**Odpoveď na žiadosť o vysvetlenie informácií potrebných na vypracovanie ponuky č. 3**

**Verejný obstarávateľ:** Banskobystrický samosprávny kraj, Nám. SNP 23, 974 01 Banská Bystrica  
**Predmet zákazky:** „Sanácia zosuvu cesty III/2771 Pavlovce – Sútor v ckm 2,575 – 2,585“  
**Druh postupu:** nadlimitná zákazka zadávaná postupom verejnej súťaže podľa § 66 zákona č. 343/2015 Z. z. o verejnom obstarávaní a o zmene a doplnení niektorých zákonov v znení neskorších predpisov (ďalej len „ZVO“)  
**Vyhlásené:** vo Vestníku verejného obstarávania č. 148/2024 dňa 31.07.2024 pod značkou oznámenia 18916 – MSP a v Úradnom Vestníku EÚ č. S 147 zo dňa 30.07.2024 pod č. oznámenia 2024/S 147 – 456464

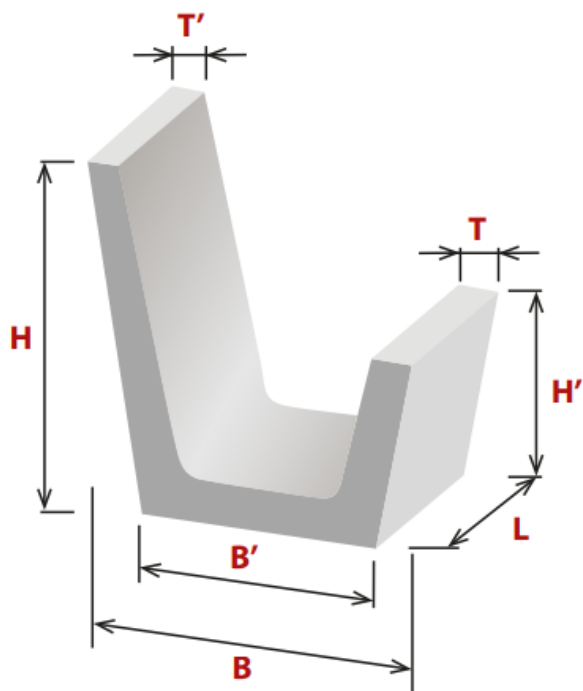
Po opätovnom preštudovaní súťažných podkladov k danej zákazke a zohľadnení Vysvetlení č.1 a 2. máme na obstarávateľa otázku – žiadosť o vysvetlenie. Jedná sa stále o položka č.89 M 592270002400.S – odvodňovací žlab betónový „L“ 500/500/600x700. Odpovede na otázky č.1 a 9. v poslednom Vysvetľovaní totižto nič nevysvetľovali a nevyriešili. Žiadame preto obstarávateľa o dostatočne vysvetľujúcu odpoveď o výrobku, to znamená, pokiaľ trvá požiadavka na konkrétny výrobok, dodať záujemcom na presne požadovaný typ technický list, prípadne Certifikát o zhode a informácie o výrobcovi, prípadne možnom dodávateľovi, odkiaľ je čerpaná informácia naprojektovaného materiálu. Podľa nám dostupných informácií v súčasnosti nie je možné na trhu so stavebným materiálom daný výrobok s naprojektovanými rozmermi zakúpiť. Riešením situácie je aj požiadať zodpovedného projektanta o prehodnotenie položky a vyšpecifikovanie dostupného výrobku.

V projektovej dokumentácii je uvažované s priekopovým žľabom s jednou predĺženou časťou. (Priekopový žľab L) vid' obrázok nižšie.

V projektovej dokumentácii sú uvedené minimálne požadované rozmery (príloha č. 3). Na stavebnom trhu je niekoľko výrobkov spĺňajúcich požiadavky uvedené v projektovej dokumentácii.
